Georges TRUC
Géologue et Hydrogéologue
699 chemin de l'Immolières
84820 VISAN

L'intervention que je présente au titre des observations et remarques relatives à l'enquête publique portant sur la « *demande d'autorisation environnementale présentée par la société Maroncelli pour le renouvellement et l'extension d'une carrière située sur le territoire des communes de Piolenc, d'Orange et de Caderousse* » est fondée sur les connaissances que j'ai accumulées depuis plusieurs décennies sur les formations alluvionnaires de cette partie de la vallée du Rhône, ainsi que sur les paramètres concernant l'hydraulique souterraine du site (plusieurs actions et études de Conseil pour le compte du Syndicat Rhône-Aygues-Ouvèze, ainsi que de la SNCF, LGV Méditerranée).

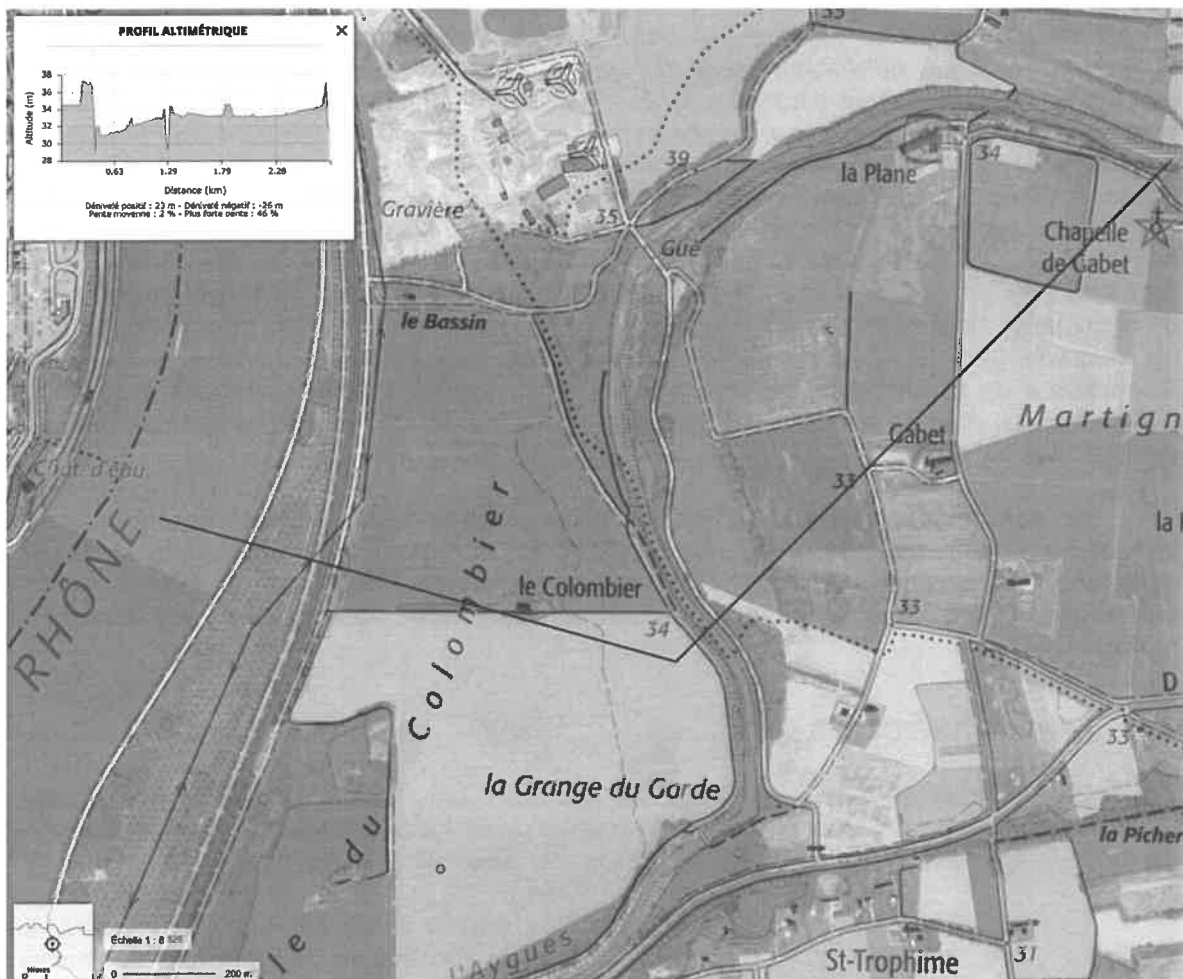
En matière de piézométrie, voici ce que l'on peut observer le long du trajet porté sur la carte : le cote du plan d'eau du Rhône est à **34,50 m** NGF ; celle du contre-canal, chargé de drainer la digue et la nappe de l'île du Colombier : **29,10 m** ; le fil d'eau de l'Aygues est à **29,31 m** à l'est de l'île et à **31,75 m** à la latitude de la chapelle de Gabet, soit un dénivelé de **2,44 m** pour une distance # **1550 m**, ce qui donne un gradient de $1,57 \cdot 10^{-3}$, soit # **0,16 %**.

On constate que la question de l'impact de l'ouverture de la carrière sur la nappe, à la périphérie du plan d'eau, se pose en terme de décimètres, c'est-à-dire de valeurs très inférieures à celles du battement saisonnier (hautes eaux d'automne, basses eaux d'hiver, moyennes eaux de printemps, basses eaux d'été).

Aucun impact piézométrique péjoratif ne sera donc enregistré, aussi bien à une distance moyennement lointaine qu'aux abords du plan d'eau.
